**14. CPE.17.21. DMOSM - Requalificação e Ampliação do Pavilhão das Goladas – Retificação da Informação Técnica da MOC 2.**

**Assunto: CPE.17.21.DMOSM - REQUALIFICAÇÃO E AMPLIAÇÃO DO PAVILHÃO DAS GOLADAS – Retificação da Informação Técnica da MOC 2**

**Assunto: CPE.17.21.DMOSM - Requalificação e Ampliação do Pavilhão das Goladas - MOC2**

### 2º adicional ao Contrato da Empreitada

imagem – identificação do local com existência de patologias

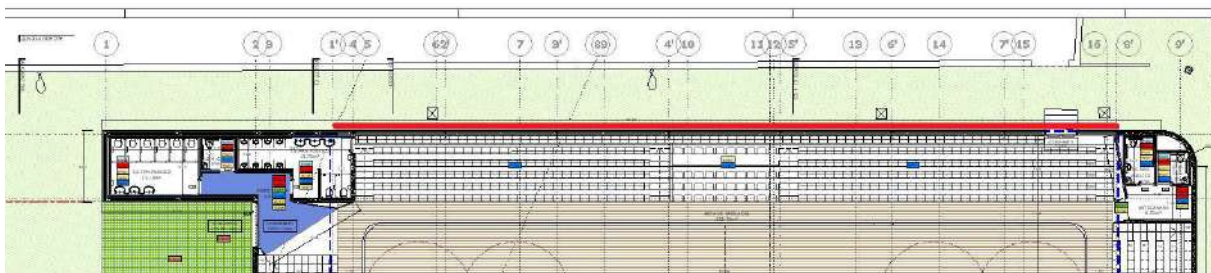
No decorrer da execução dos trabalhos, e com as precipitações intensas, constata-se no local, existir sob a bancada poente (desvão), a existência de um nível freático elevado e ocorrência de infiltrações pela face interior da parede de fachada exterior.-----

Com a abertura de caboucos para a implantação de fundações das novas instalações de I.S.FEM.Público e I.S.MAS.Público, assim como abertura de caboucos para implantação de rede de águas pluviais exteriores, tubagens e caixas de visita, constatou-se a degradação da impermeabilização da referida parede pela sua face exterior, enterrada, que possuía impermeabilização em mau estado de conservação e a existência de uma caleira que não se encontrava à profundidade total das fundações existentes, ou seja, estando esta a uma cota superior da profundidade total das fundações do Edifício Existente, incorrectamente executada nas normas e práticas da boa execução e contribuindo para o aparecimento de infiltrações no interior do Edifício.-

Na imagem abaixo, excerto de planta, identificação de parede exterior marcada a linha vermelha:-----

é do entendimento que estas patologias devem ser resolvidas de forma a colmatar um Erro de Projecto, em que não foi reportado no levantamento do existente e que carecia de um estudo minucioso do estado de conservação, permitindo adoptar medidas e soluções prévias, para a execução de Trabalhos de Impermeabilização desta área enterrada,-----

tendo em consideração e de forma a permitir uma maior longevidade deste Equipamento, entende o Gestor do Contrato, que é fundamental solicitar um orçamento ao Empreiteiro para a Execução de um Dreno no Tardoz do Pavilhão, no Alçado Poente, contribuindo para a melhoria Geral das Condições do Edificado.-

tendo em consideração e de forma a permitir uma maior longevidade deste Equipamento, após consultada a Coordenadora do Projecto – Arq.<sup>a</sup> Sónia Pinto, entende o Gestor do Contrato, que é fundamental solicitar um orçamento ao Empreiteiro para a Execução de aumento da cota das platibandas para a cota final do Cúmeo da Cobertura Existente, contribuindo para a melhoria Geral das Condições do Edificado.-----

imagem – alçado sul - identificação no local com configuração final da fachada do edifício

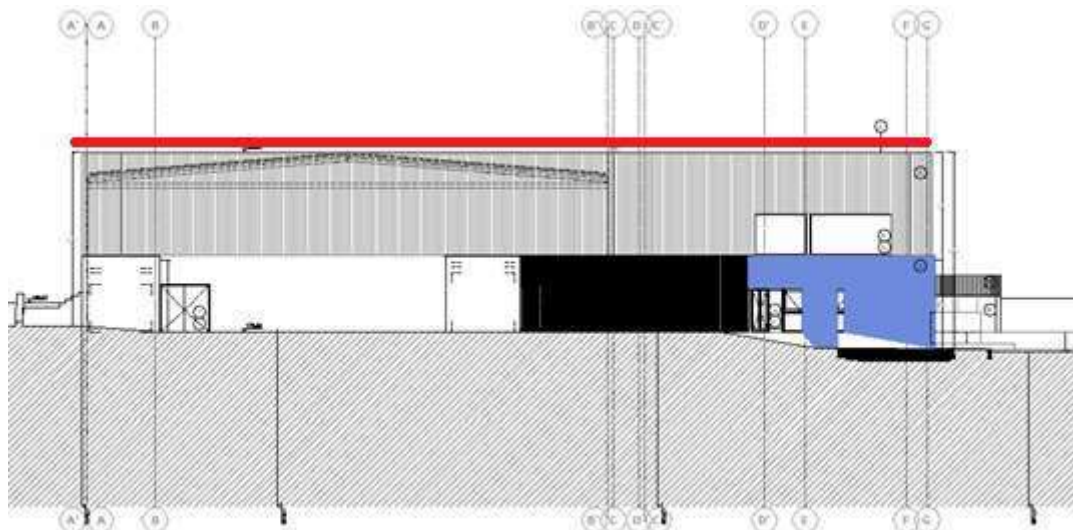
No decorrer da execução dos trabalhos, e com a preparação de Estrutura Metálica, foi dado conta no local, que a cota de platibanda perimetral do Edifício Existente em Alçado Norte e Alçado Sul (topos do Edifício), possui uma cota mais elevada no centro do Edifício onde se encontra o Cúmeo da Cobertura.-----

Além da diferença de cotas entre existente e levantamentos e projecto de execução, a platibanda do Edifício existente não possui no seu interior alvenaria, o que contribui de forma severa para a instabilidade da mesma por falta de apoios de suporte para revestimento de fachada com chapa canalada ondulada;-----

Na imagem abaixo, excerto de Alçado Sul, identificação de altura prevista em projecto de parede exterior marcada a linha vermelha:-----

Tendo em conta que uma incorrecta execução das fachadas, platibandas, rufos e impermeabilizações poderão causar patologias no futuro dando origem a infiltrações, e atendendo também a que estas poderão contribuir para, de forma acelerada e prematura da degradação do Edifício;-----

é do entendimento que a cota de platibanda perimetral de Edifício Existente e Ampliação deve ser aumentada em cerca de 50cm na sua altura de forma a colmatar um Erro de Projecto, que existiu entre o levantamento do existente e o Projecto de Execução,-----

**Anexo: pormenor de lintel**-----

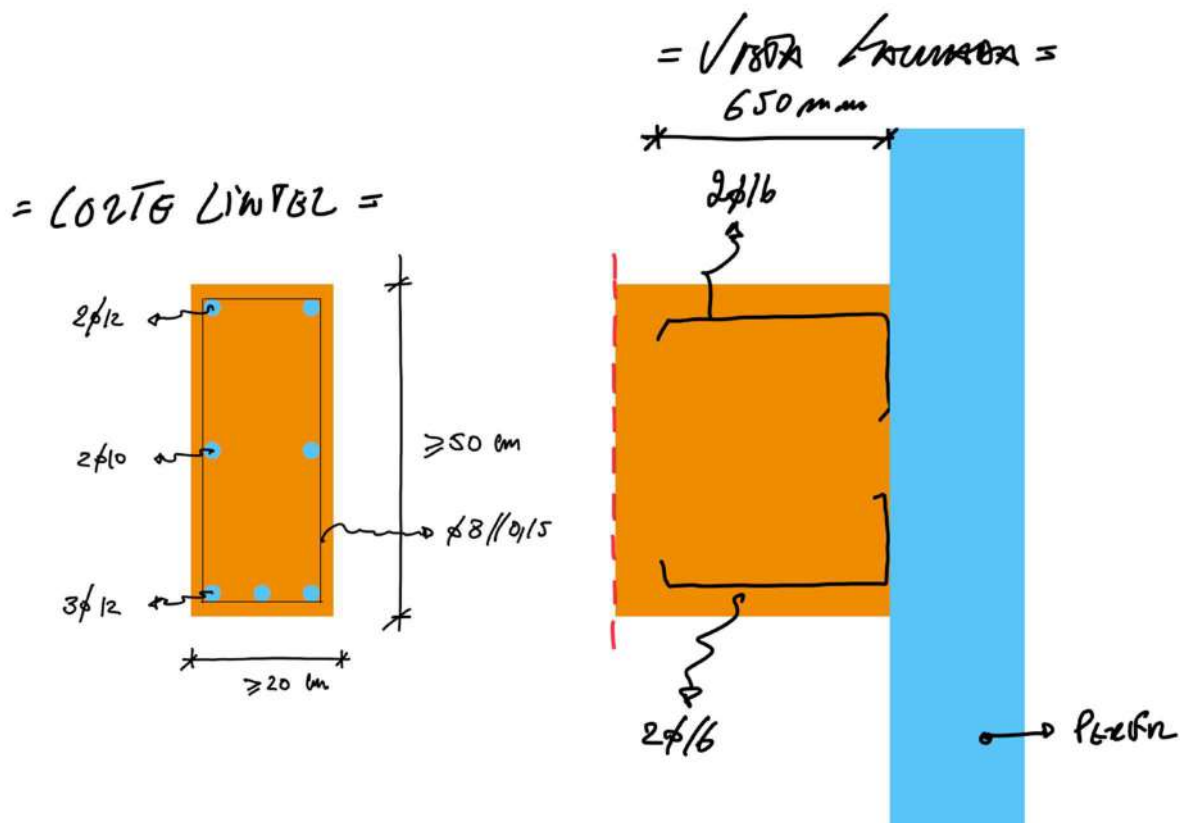
No decorrer dos trabalhos e preparação de Estrutura Metálica, o Empreiteiro colocou um pedido de esclarecimentos acerca da execução de padieiras em Vãos de Piso 1, nomeadamente: CX 22 + CX 23 em Alçado

Sul com uma dimensão de abertura de vão com 6,97m de comprimento, CX24 + CX 25 + CX25.1 em Alçado Nacente com uma dimensão de abertura de vão com 13,85m de comprimento e CX 26 em Alçado Norte com uma dimensão de abertura de vão com 1,90m de comprimento, com questões de carácter Técnico sobre a execução das mesmas, tendo o Gestor de Contrato enviado os mesmos à Coordenadora do Projecto, para Esclarecimentos, conforme abaixo se transcreve.-----

9. *Solicitamos o envio da preparação e dimensionamento para execução dos lintéis das paredes por cima do caixilho de alumínio.*

Constata-se que o Projecto de Especialidades carece de pormenorização de execução das referidas padieiras,-----

estamos perante trabalhos de execução de padieiras com as dimensões consideráveis, atendendo ainda ao facto que na parte superior possuem uma altura de pano de alvenaria com altura de 3,15m, tal como definido em projecto,-----

9. *Solicitamos o envio da preparação e dimensionamento para execução dos lintéis das paredes por cima do caixilho de alumínio. – R: [Pormenor em anexo](#).*

tendo o Projectista da Especialidade de Estruturas, apresentado um pormenor de execução sobre pedido de Esclarecimentos remetidos pelo Empreiteiro,-----  
será necessário executar a solução de pormenor de lintel proposta pelo Projectista.-----

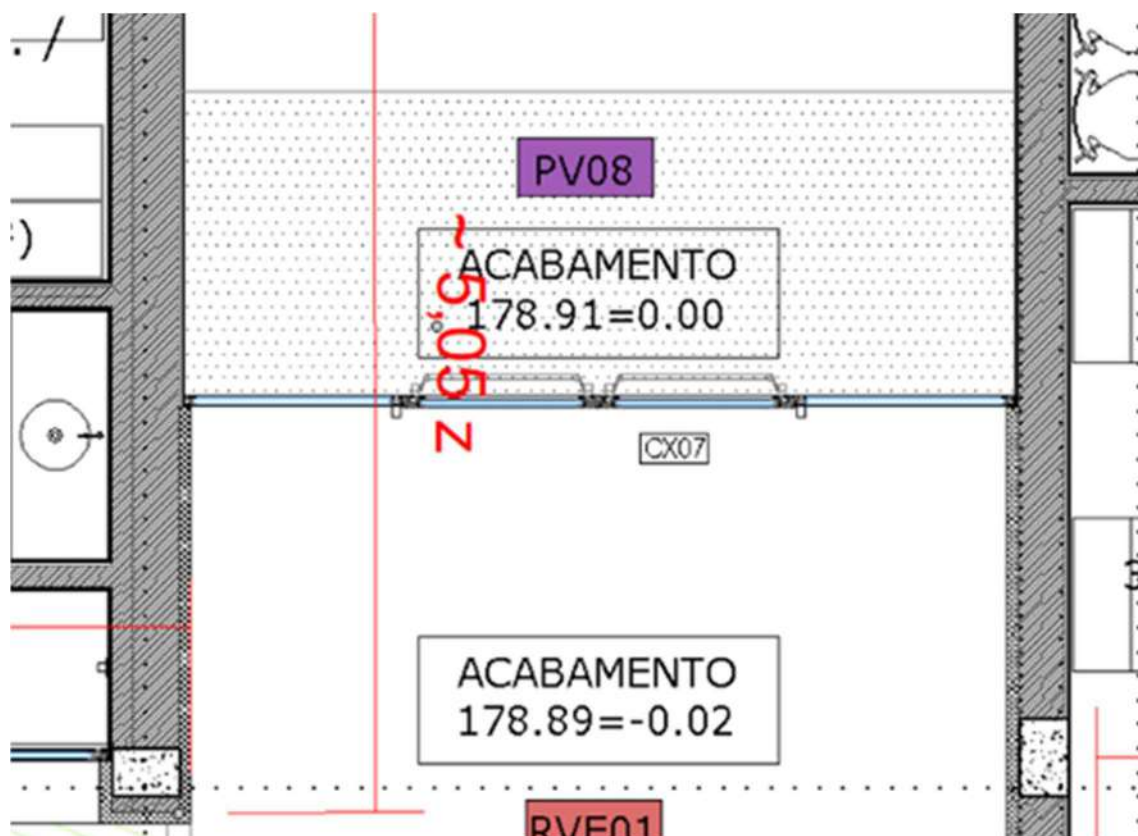
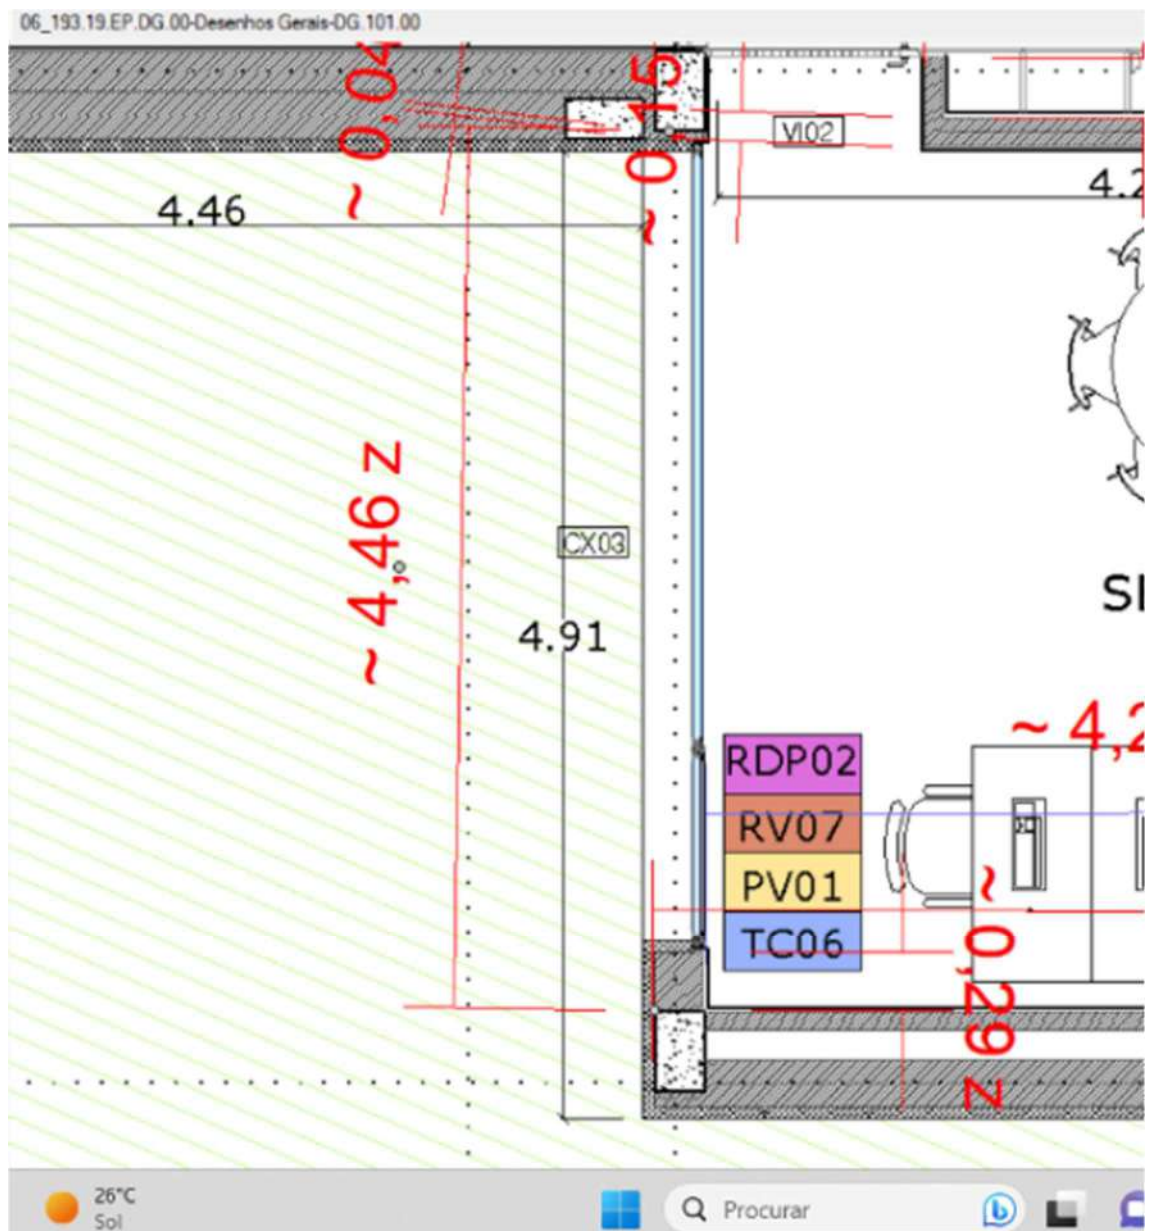
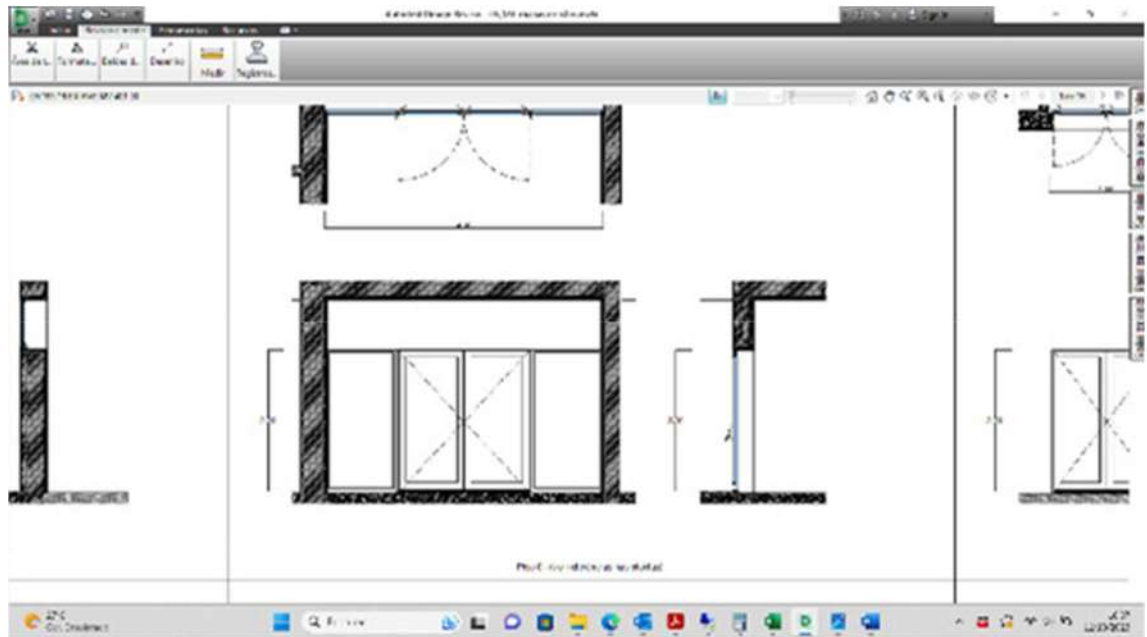
“Solicitamos esclarecimentos sobre execução da padieira da caixilharia CX07 figura 1 e 2. A medida do vão é de 4,36 metros com altura de 1,20metros, as laterais são em alvenaria.

Temos de suportar tijolo térmico de 24 centímetros de largura.

Solicitamos esclarecimento sobre execução da padieira de caixilharia CX03 figura 3 e 4. A medida do vão é 4,10metros com altura de 0.80 metros, uma lateral em alvenaria outra em pilar de betão.”

**Anexo: pormenor de vigas padieira**-----

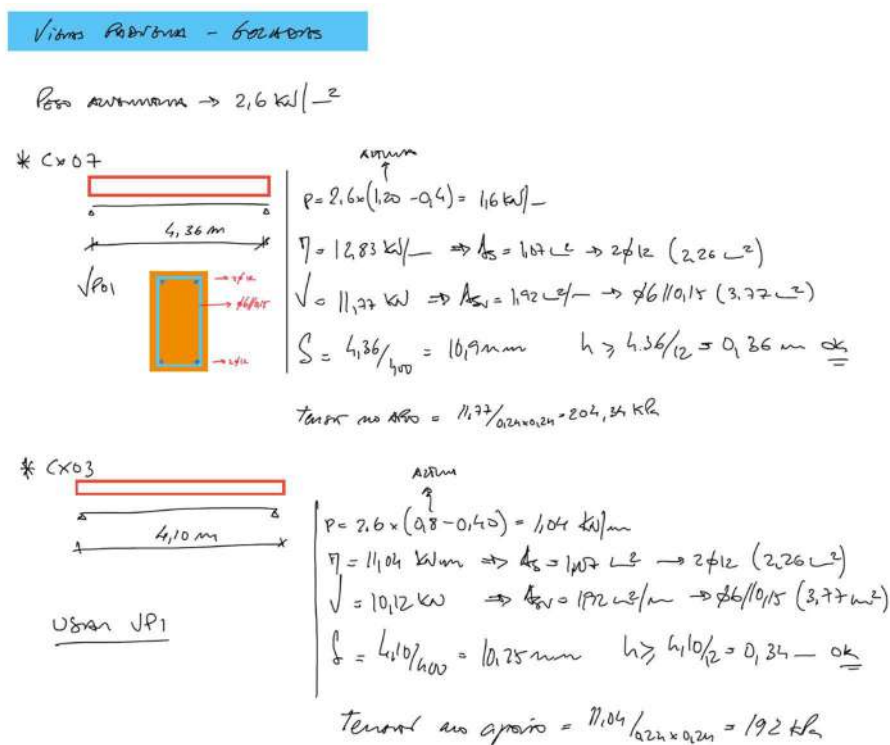
Constata-se que o Projecto de Especialidades carece de pormenorização de execução das referidas padieiras,-----

estamos perante trabalhos de execução de padieiras com as dimensões consideráveis, atendendo ainda ao facto que na parte superior possuem uma altura de pano de alvenaria com altura de 3,15m, tal como definido em projecto,-----

Em anexo enviamos a padieira a executar em ambas as situações.

Padieira com 24x40 cm (com 2 Ø12mm inferiores + 2 Ø12mm superiores + Estr. Ø6mm//0,15m)

será necessário executar a solução de pormenor de lintel proposta pelo Projectista.-----
